Compte-rendu de l'atelier participatif relatif à l'insertion urbaine du futur tramway – Branche nord

## Compte-rendu de l'atelier participatif du Tramway du pôle métropolitain de Lille et sa couronne – Branche nord - du 4 novembre 2025

Hôtel de ville de Lambersart

### Station Canon d'Or

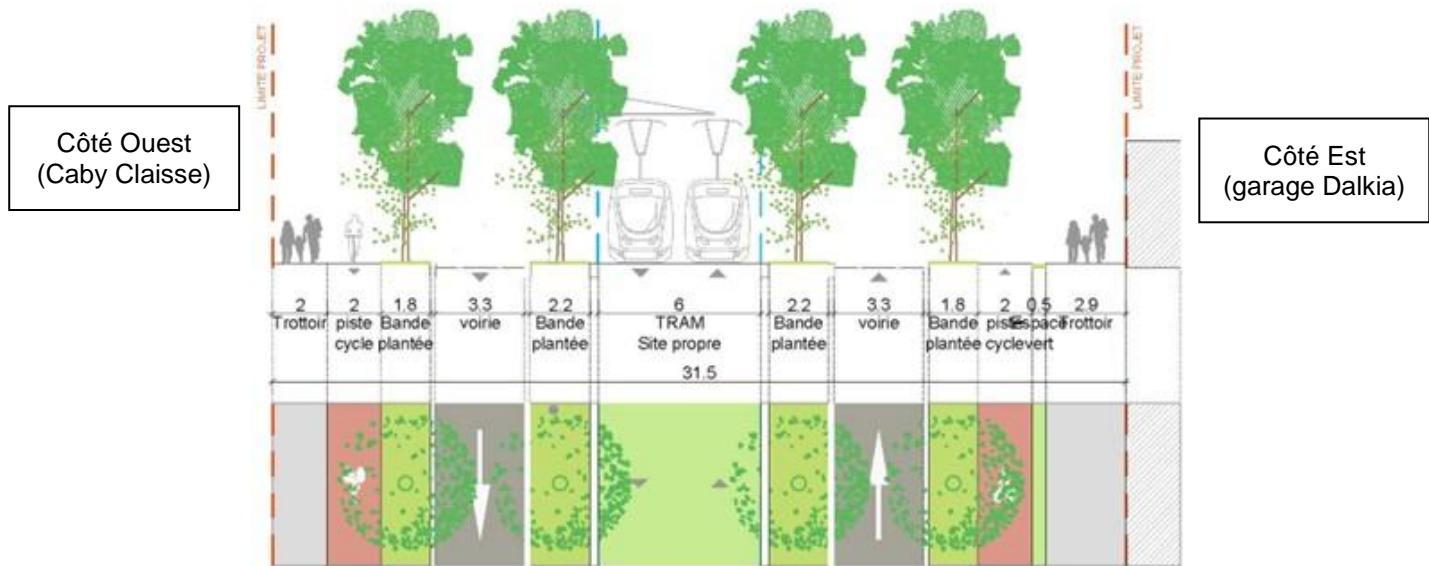
- Un groupe a demandé des compléments d'informations sur la hauteur de la station et les nuisances liées, notamment par rapport aux jardins limitrophes. Le mur anti-bruit et son devenir ont également été mentionnés.

- Les groupes se sont montrés intéressés par les liens futurs entre la station et les voies vertes, existantes et en projet comme la voie verte ligne SNCF, rue Charlemagne Broutin, et par l'influence de l'arrivée du tramway sur le schéma cyclable dans le secteur. Un groupe a ainsi indiqué son souhait d'obtenir plus d'informations sur le raccordement de la piste cyclable en provenance de l'avenue du Bois à Lambersart sur l'ouvrage d'art qui sera créé, du fait du dénivelé
- Les groupes se sont montrés vigilants sur l'influence de l'arrivée du tramway sur le trafic automobile, et les encombrements en entrée de ville.

- Les groupes souhaitent le maintien de la ligne de bus 10 dans son état actuel x2
- Les deux groupes se sont exprimés en faveur d'un positionnement de la station plus éloigné des habitations. Un positionnement de la station sur le nouvel ouvrage d'art a été cité x2
- Un groupe a indiqué son souhait d'obtenir plus d'informations sur les stationnements vélos.
- Un groupe s'est interrogé sur les futurs parkings relais à établir en lien avec le projet de tramway.
- Un groupe signale l'existence de câbles spécifiquement aménagés dans le secteur pour permettre la traversée d'écureuils.

*La MEL précise que la future station est privilégiée au niveau de la voirie actuelle. Le mur anti-bruit n'est pas impacté par le projet à ce stade des études. Sur les nuisances générales générées, la MEL rappelle que le trafic automobile dans le secteur, qui est aujourd'hui très important, sera éloigné par l'arrivée du tramway, et réduit par les aménagements liés au projet Euralille à la Deûle. L'arrivée du tramway et du projet Euralille à la Deûle signifie donc une diminution des impacts acoustiques pour les habitations. Les études acoustiques viendront préciser cet effet.*

*La MEL a indiqué qu'aujourd'hui les carrefours du secteur connaissent effectivement des saturations mais que le projet de tramway mais aussi Euralille à la Deûle vont venir apaiser ce trafic. À l'avenir, les arrivées de véhicules depuis les boulevards Schumann et Coubertin seront moindres.*

Rue Gambetta et rue de Lille

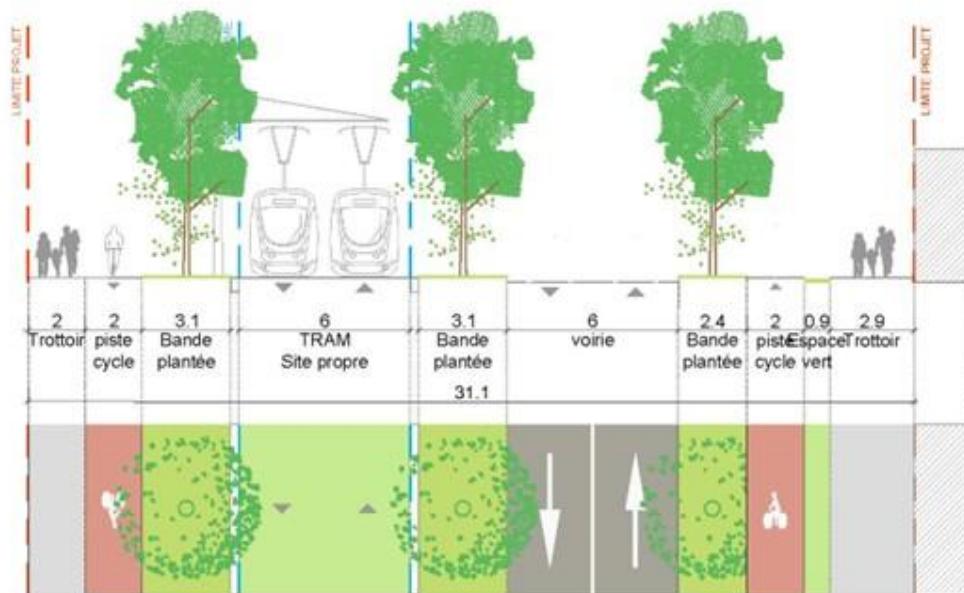
- Le participant d'un autre groupe a mentionné la piste cyclable bidirectionnelle existante côté Caby. Il demande si elle est jugée dysfonctionnelle pour ne pas être maintenue dans les propositions d'aménagements.

- Le groupe s'est interrogé sur l'opportunité de créer du stationnement intégré au profil de rue, ou une poche de stationnement sur le site du garage Dalkia. Les projets immobiliers dans le secteur sont mentionnés ainsi que les normes de stationnement prescrites dans le PLU3 en raison de l'arrivée du tramway. Le nombre de places de stationnement à créer dans le cadre des opérations immobilières étant réduit, comment feront les visiteurs pour se garer ?

*La MEL indique ne pas avoir basé ses propositions sur un dysfonctionnement constaté de cette piste. Une bidirectionnelle comme une directionnelle de part et d'autre sont possibles. La question de la desserte et celle de la sécurité doivent être prises en compte. Il y a également le raccordement à l'existant comme le vélo-pont au-dessus des voies ferrées proches de la gare à intégrer dans la réflexion.*

*La MEL indique que les projets d'aménagements dans le secteur sont encore en réflexion. Par ailleurs, la Métropole rappelle que l'arrivée du tramway diminue effectivement les obligations liées au stationnement pour les porteurs de projets immobiliers mais ne les ramènent pas à zéro. Du stationnement devra toujours être créé par le projet Caby Claisse.*

*Concernant le stationnement à intégrer au profil de rue, la MEL indique ne pas être favorable au stationnement en bordure des voies de tramway, mais indique intégrer la réflexion aux études à venir.*

**Rue Carnot**

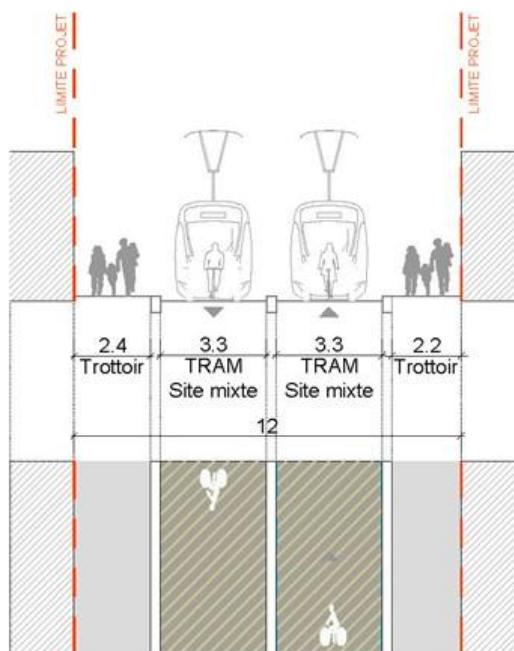
- Le groupe a mentionné les gênes sonores liées au klaxon du tramway, de même que les crissements en courge, et les vibrations.

- Comment les escaliers d'accès aux maisons, sur le trottoir sont pris en compte ? Comment composer avec les poubelles sur les trottoirs ?

- Des précisions sont demandées sur le déchargement des courses sur la partie de la rue en site mixte.
- Des précisions ont été demandées par le groupe sur la mise en place – ou non - de lignes aériennes de contact (caténaires) dans la partie contrainte de la rue et sur leur potentielle installation sur les façades.

- Le groupe s'est interrogé sur la prise en compte des Personnes à Mobilité réduite (PMR) et notamment les personnes malvoyantes dans le cadre du projet.

*La MEL apporte des précisions sur les mesures prises pour limiter les impacts tramway. Elle souligne également la diminution de la circulation qui est source d'une nuisance importante et qui ira en augmentant si aucune mesure n'est prise.*

*La MEL indique avoir pris en compte le sujet dans son aménagement, en projetant des trottoirs d'une largeur de 2,2 m à 2,4 m afin de maintenir le bon fonctionnement des circulations piétonnes même lors de la présence d'un de ces escaliers d'accès.*

*La sortie des poubelles sera toujours possible comme actuellement. Une réorganisation de la collecte des déchets pourra être réalisée au besoin.*

*Il y aura bien des lignes aériennes de contact, elles devraient être à une hauteur d'environ 6m50 du sol et, rue Carnot, elles ne pourront pas être accrochées sur les façades.*

*La MEL indique que le projet de tramway intègre l'accessibilité aux PMR et personnes malvoyantes, et que les aménagements sont normés en ce sens. Le tramway sera entièrement accessible aux fauteuils roulants. Pour les malvoyants, des bandes podotactiles seront mises en place notamment au niveau des stations.*

## Rue Félix Faure, Avenue Decauville, Avenue Industrielle

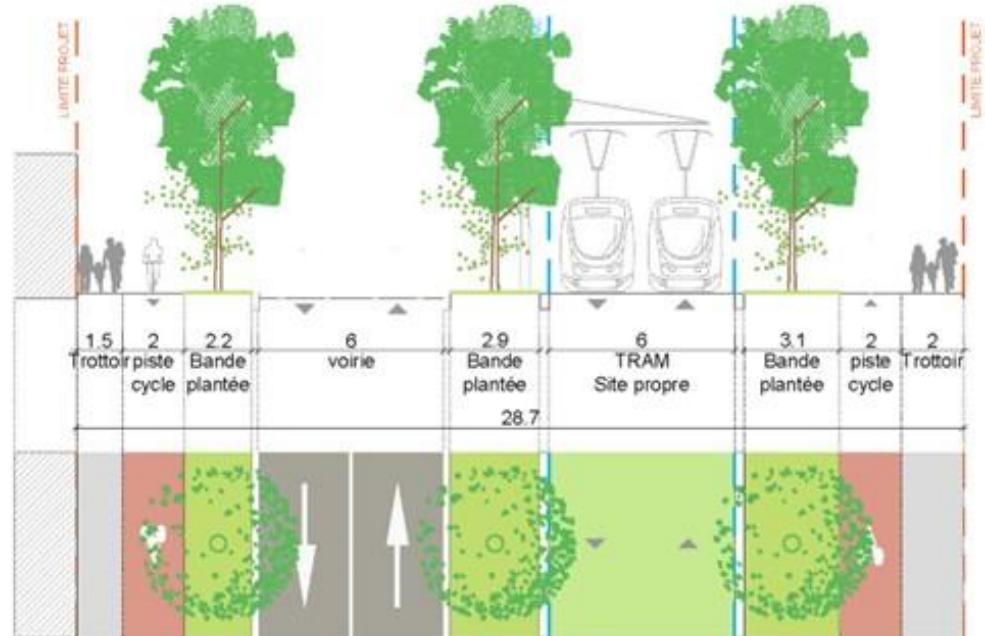
- Le groupe s'est montré plus favorable au scénario n°2, en raison de la mitoyenneté des voies destinées aux automobiles.
- Le groupe s'est interrogé sur le positionnement des stations dans les rues concernées.

- Le groupe a exploré des adaptations possibles du scénario n°2, avec une piste bidirectionnelle du côté de la friche Rhodia. Cela limiterait, selon les participants, les conflits d'usages et situations dangereuses pour les cyclistes vis-à-vis des activités de l'autre côté du profil de rue.
- Le groupe s'est interrogé sur le stationnement rue Decauville et au-delà, il existe du stationnement privé mais qu'adviendra-t-il du stationnement visiteur ? Le groupe a exprimé le souhait que soient créées quelques places de stationnement entre les plantations, à côté des voies.

*La MEL indique que la position des stations n'est pas encore entièrement définie. La Métropole rappelle cependant le principe d'une station tous les 500 m environ, ce qui permet de ne pas contraindre l'efficacité du tramway à cause de trop nombreux arrêts en station.*

*Par ailleurs, il existe des incontournables quant aux futures stations à implanter sur la branche nord : le terminus, le nouveau centre-ville de Marquette-lez-Lille, le croisement rue Félix Faure/rue Carnot avec le projet de piscine et le projet de médiathèque, et l'intermodalité avec le BHNS.*

## Rue Obert

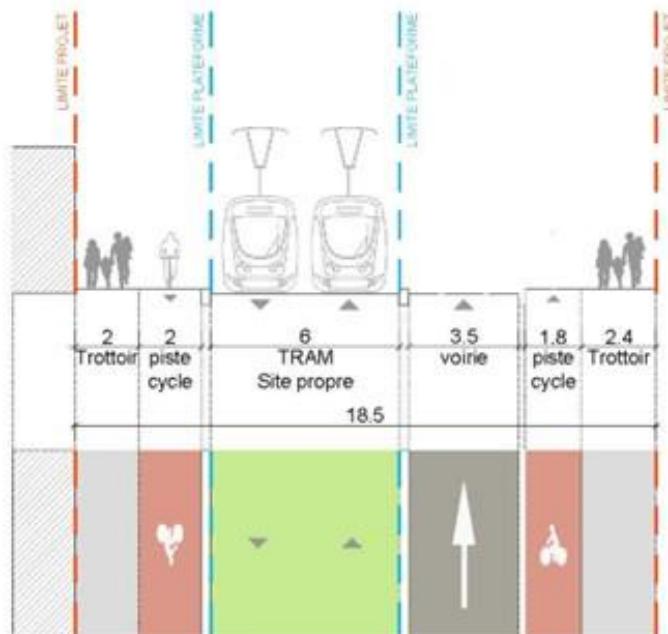
- Le groupe s'est exprimé sur les possibilités de localisation du terminus énoncées. Le positionnement du terminus avenue Foch a été jugé peu souhaitable, en raison de la giration du tramway qui créerait des crissements. Celui envisagé à l'angle de la rue des Charmes est également jugé peu favorable, en raison du profil contraint de la rue à ce niveau. Le positionnement face au projet SIA est jugé plus opportun, car présente plus d'espace disponible.

- Le groupe a indiqué être plus favorable aux voies cyclables bidirectionnelles plutôt qu'à deux voies uniques de part et d'autre du profil.
- Le groupe a jugé important de mettre en place un tramway « vélo compatible ».

- Le groupe a demandé plus de renseignements sur l'aménagement du passage sous la rocade.
- Il a été jugé plus opportun d'établir un parking-relais dans le secteur de l'avenue Industrielle, qui comprend à la fois plus de place et moins de riverains.

- Le groupe s'est montré opposé à la mise en sens unique de la rue Obert mais a précisé que, si elle devait s'imposer, le sens de circulation inverse à celui proposé (sens de Wambrechies vers Lille) serait, leur semble-t-il, plus opportun.
